**福島第二原子力発電所 2号機の安全確認の状況について**

**平成16年7月**

**東京電力株式会社**

## 福島第二原子力発電所 2号機に関する確認事項

# 福島第二原子力発電所2号機 原子炉格納容器漏えい率検査期間中の室温と差圧 (平成16年5月)

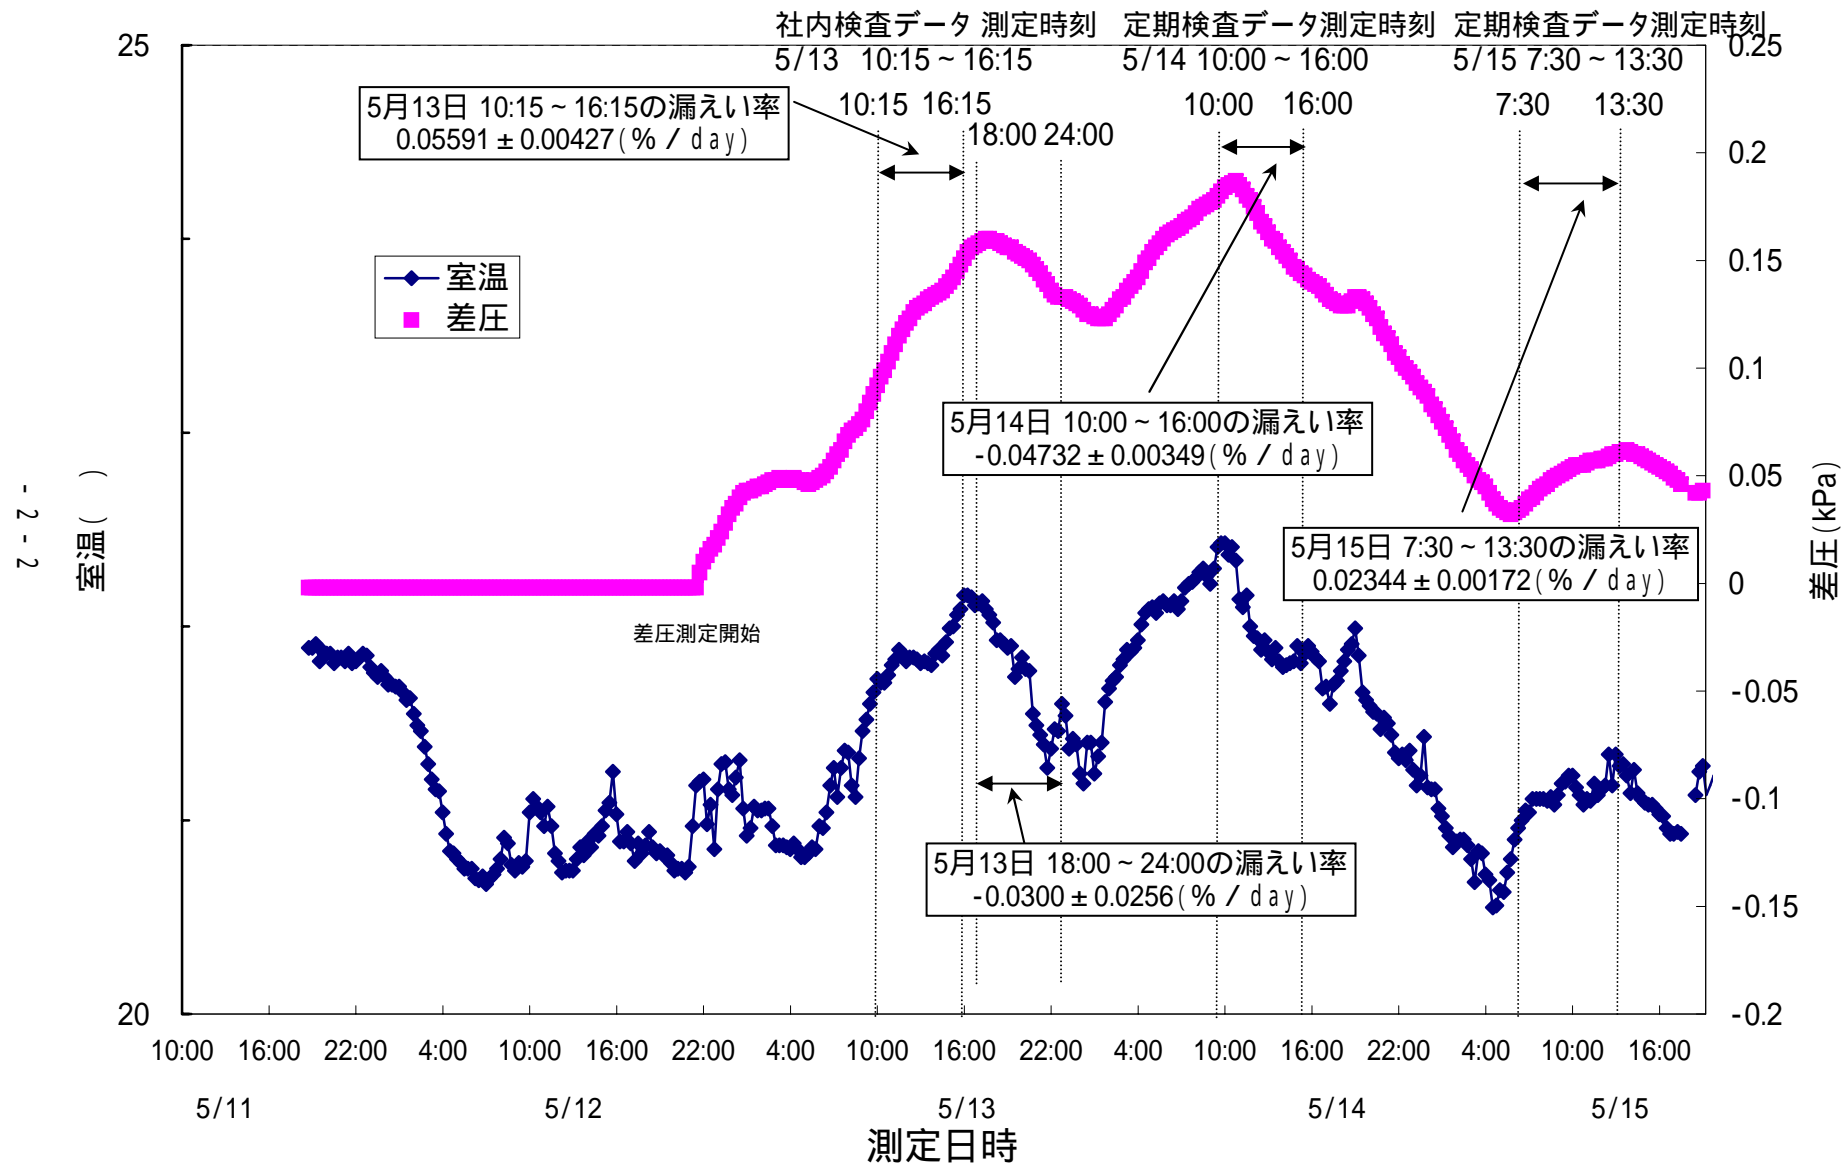
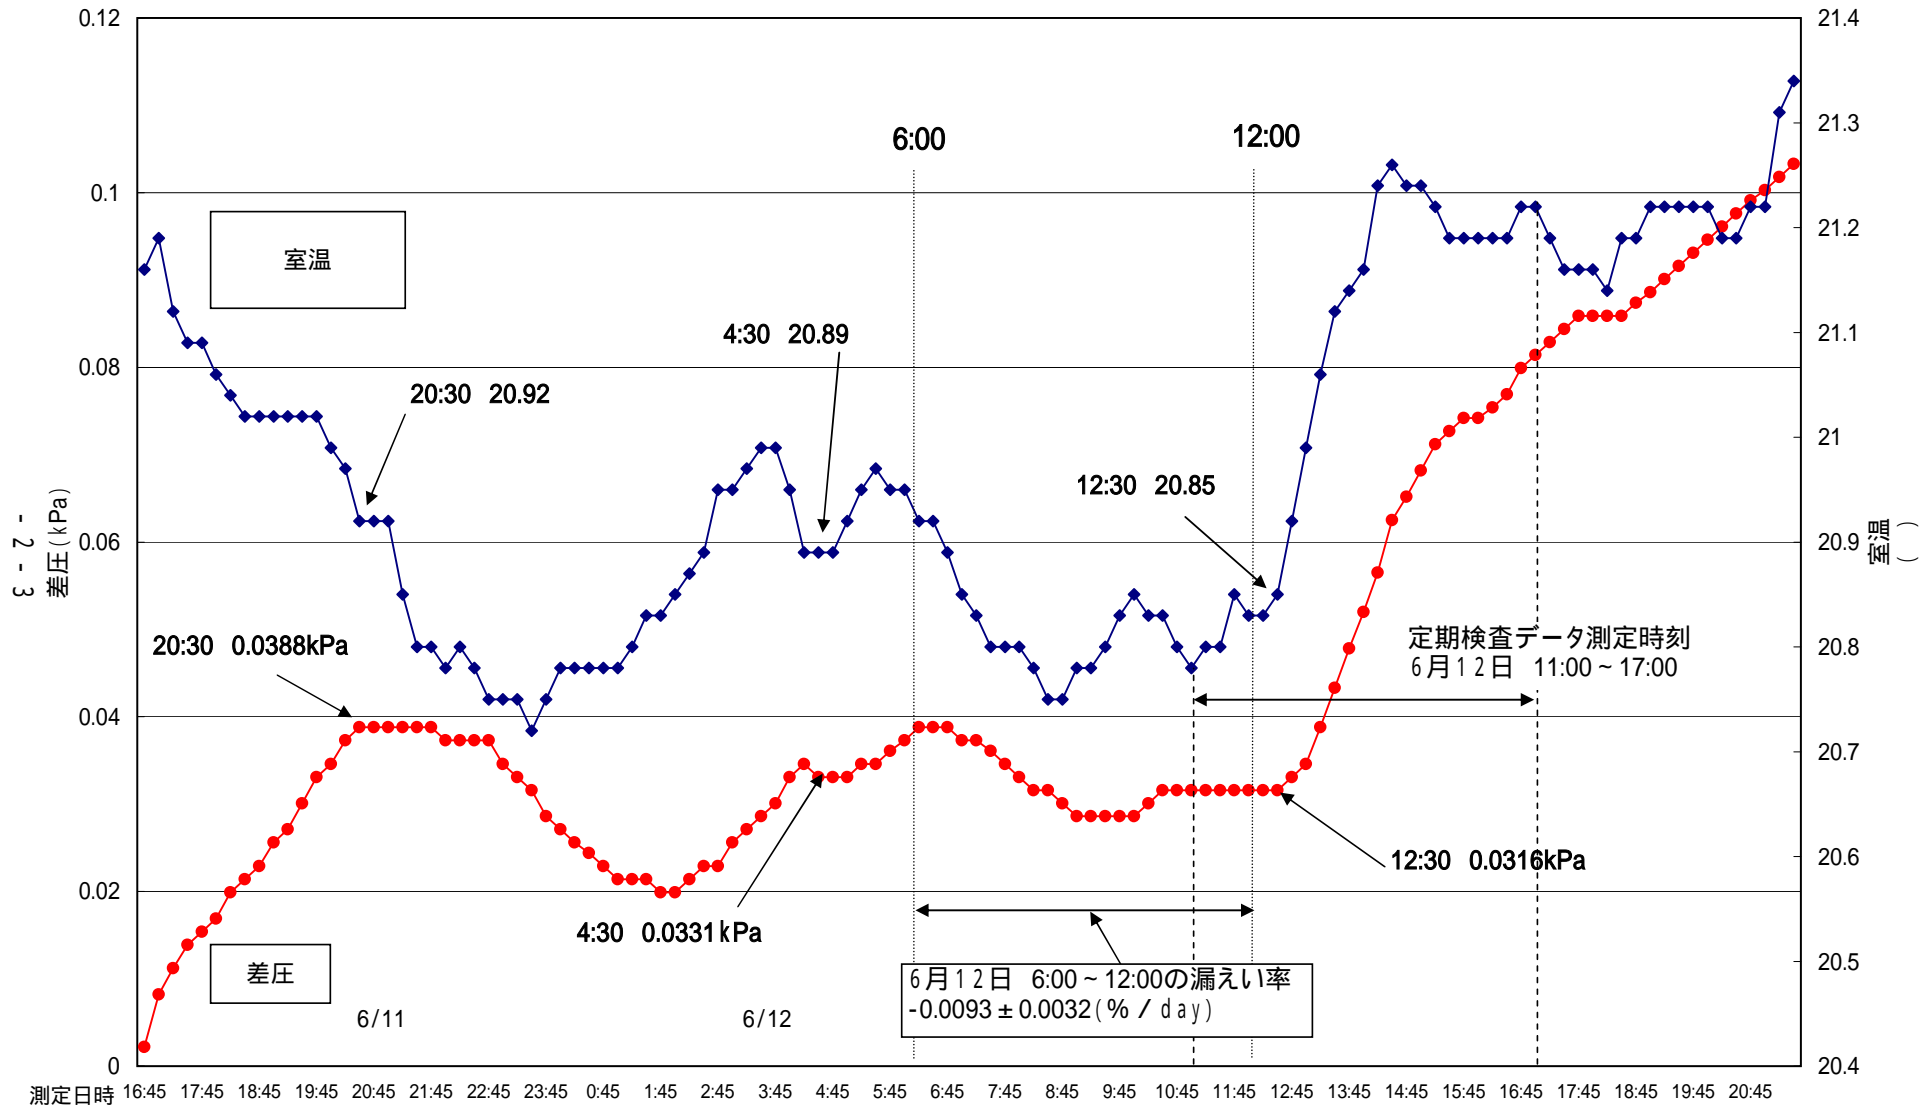
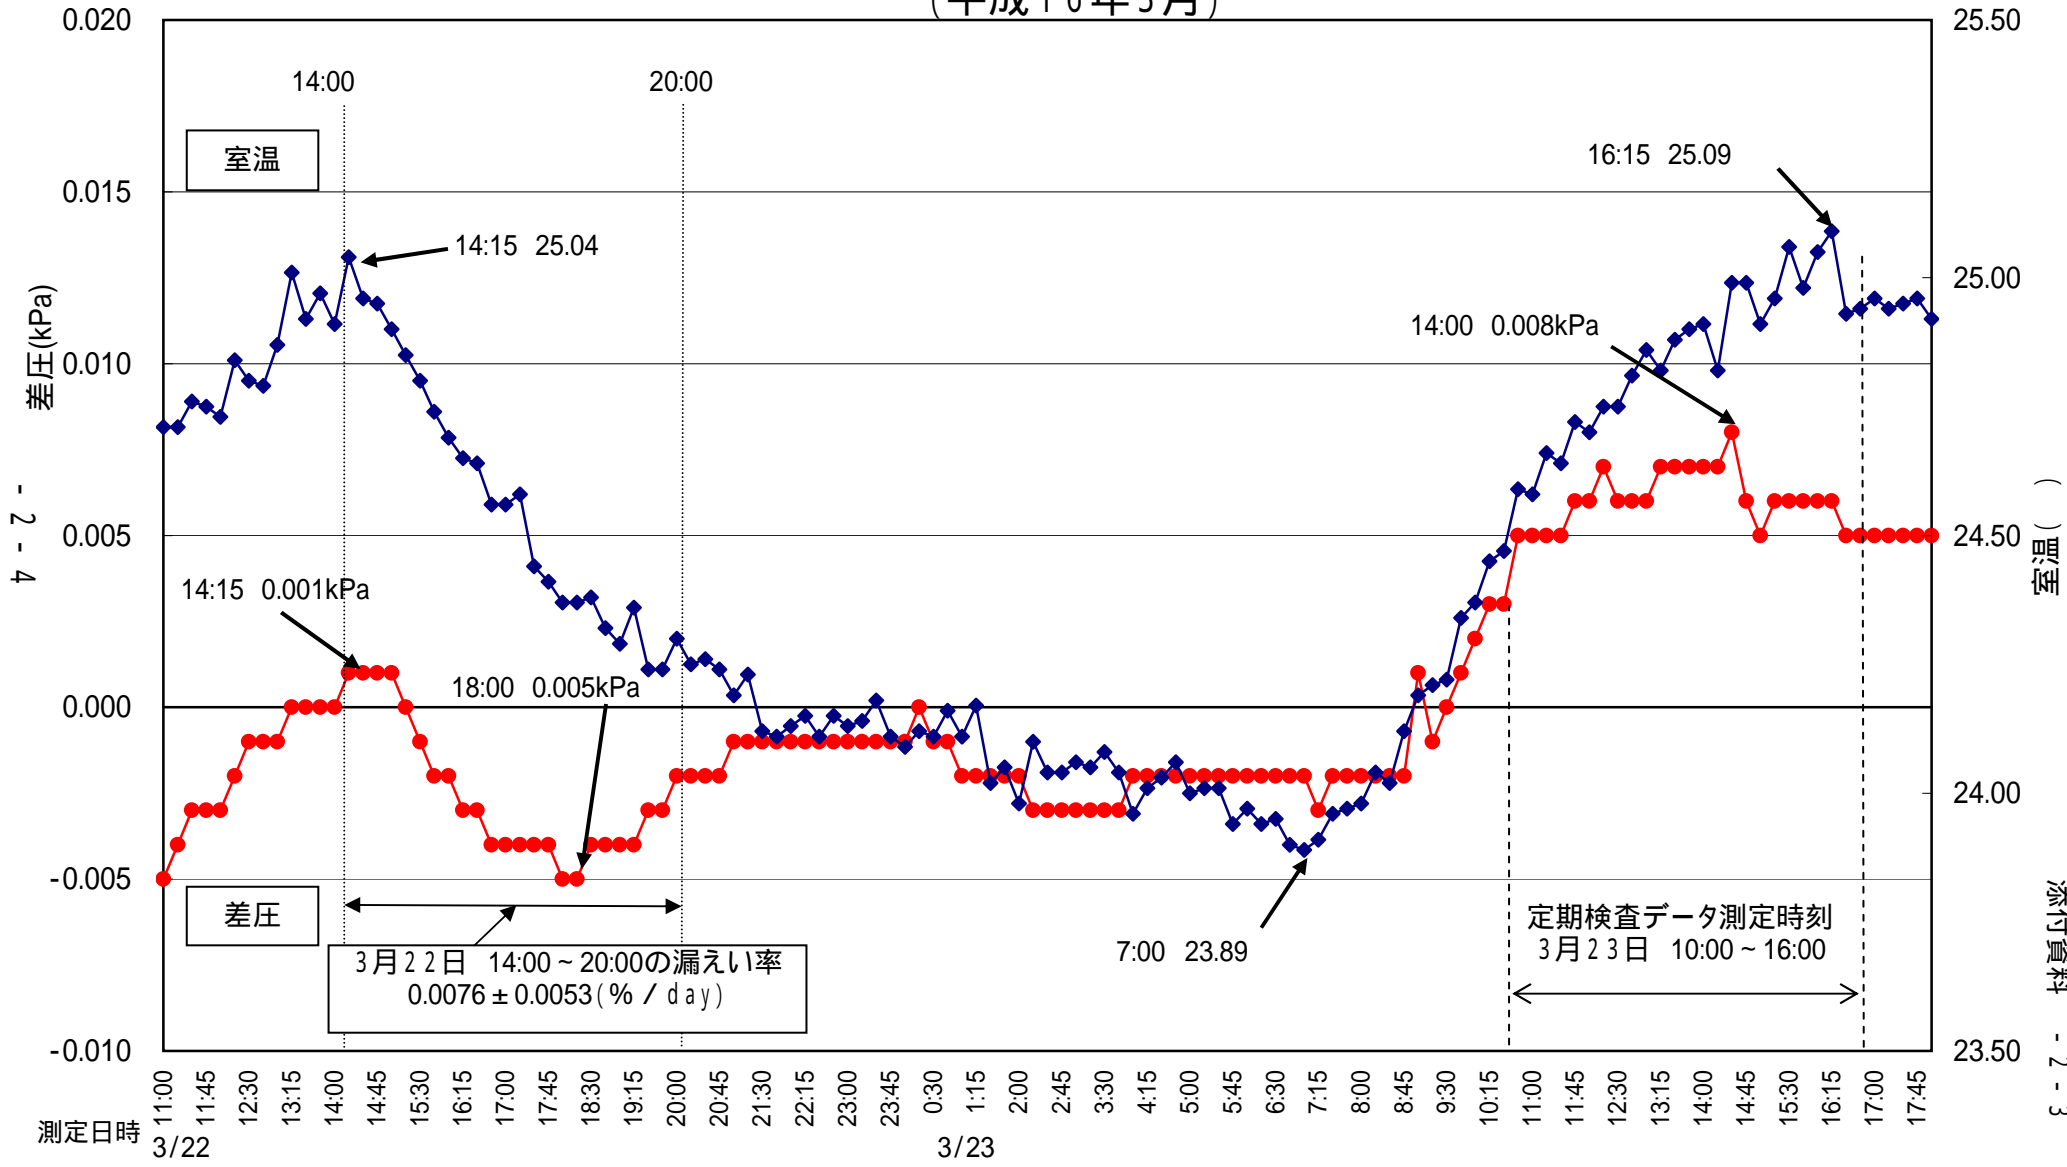
これまでに気象要因等で再測定となったり、マイナス値となった事例は社内検査も含めてあるのか。あれば示されたい。

しかしながら、原子炉格納容器漏えい率検査期間中に一時的にマイナスの漏えい率となることはあり、今回の2号機原子炉格納容器漏えい率検査期間中においても、5月14日の定期検査データ採取時と同様に室温が低下した時間帯(5月13日18時~24時の6時間)では漏えい率がマイナスの値を示しております。

また、同様な事例として、平成15年6月の福島第一3号機原子炉格納容器漏えい率検査期間中のように室温が低下した時間帯に漏えい率がマイナスの値となった事例や、平成16年3月の柏崎刈羽5号機格納容器漏えい率検査期間中のように、室温の上昇や低下に連動して差圧が上下した事例(漏えい率としては僅かにプラス傾向)がありました。

外気温度低下により漏えい率がマイナスとなるメカニズム

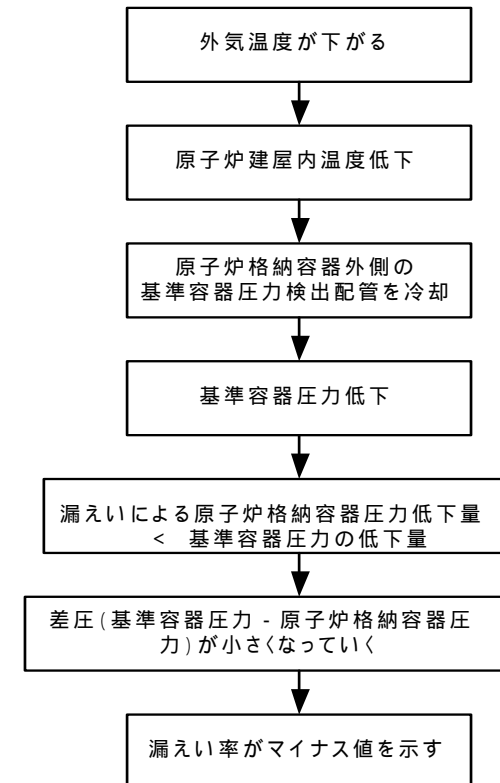
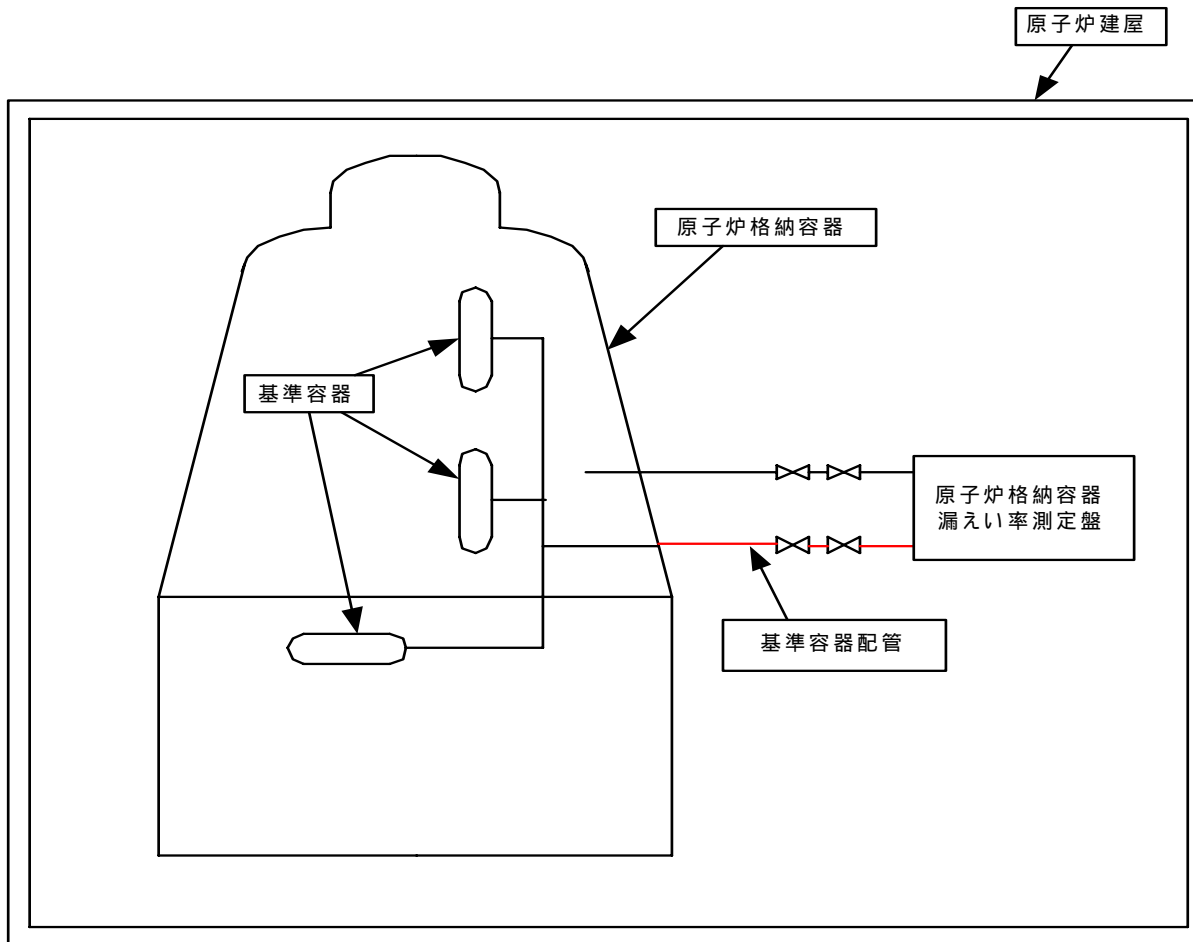
今回、マイナス値を示した原因が気象要因であると判定した根拠と外気温によるとされる影響を具体的に示されたい。

格納容器、基準容器の圧力検出配管の一部が格納容器の外側にあるため、室温の影響を受けます。今回の 2 号機のように外気温の大きな低下 ( 23.9 16.4 ) により原子炉建屋内室温が低下 ( 22.43 21.87 ) し、圧力検出配管温度が低下する場合、格納容器は体積が大きいため格納容器圧力にはその影響がないものの、基準容器は体積が小さいため室温低下の影響で基準容器圧力は低下します。その結果、基準容器と格納容器の差圧が減少し、漏えい率がマイナス側になる可能性があります。

以上のことから、2 号機の平成 1 6 年 5 月 1 4 日のデータ測定においては、P C V からの実際の漏えいが非常に少なく且つ、外気温低下に伴う室温低下により、に示したとおり漏えい率をマイナス側にする影響が実際の漏えい率を上回ったため、見かけ上、測定結果の漏えい率がマイナス値を示したと判断いたしました。

また、具体的な外気温の影響については、今回の 2 号機の格納容器漏えい率検査期間中における外気温、室温、差圧 ( “ 基準容器圧力 ” - “ 格納容器圧力 ” ) の変化が添付グラフのとおりであり、外気温の変化に応じて室温が変化し、それに追従して差圧 ( “ 基準容器
